大阪・関西万博への疑問

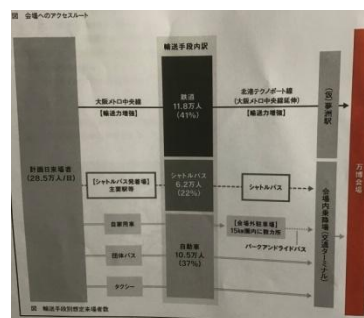
分厚い準備書をコピーして読んでいくと、気になる箇所、問題点がいくつも出てくる。写真は準備書の図 1.2.3 会場の完成イメージである。昨年 12 月に公表された万博基本計画に掲載されたイメージ図だ。「大屋根」(ループ)に囲まれたところが、密度の高い「パビリオンワールド」で、主要施設として参加国のパビリオン施設などが立ち並ぶようだが、参加国は想定の 3 分の 1 ほどで、どうなるかは不透明である。会場計画は生煮えであり、こんな曖昧な計画で環境影響評価が適正に行えるのか。生煮えの計画だからこそ、しっかりした追加の調査に基づく環境影響評価が求められる。

もう一つ指摘したいのが、会場計画の「大屋根」(リング)である。大屋根の上は展望回廊で、ウォーターワールドで「海の広場」などを作り出すなどとしている。会場完成イメージ図でひとときわ目立つ「大屋根」は 350 億円もの巨額の建設費がかかり、会場建設費増額をもたらした。準備書 6 ページで「原則として建物は会期終了後に敷地から撤去される予定であり、比較的簡易な仮設構造とする計画である」と書かれているが、大屋根も同様と考えてよいのか。「大屋根」が半年間の会期終了後に撤去されるなら、350 億円というコストはあまりに巨額すぎる。比較的簡易な仮設構造とするなら、安全性が懸念される。万博会場計画のなかでも、まずは「大屋根」の再検討を求めたい。
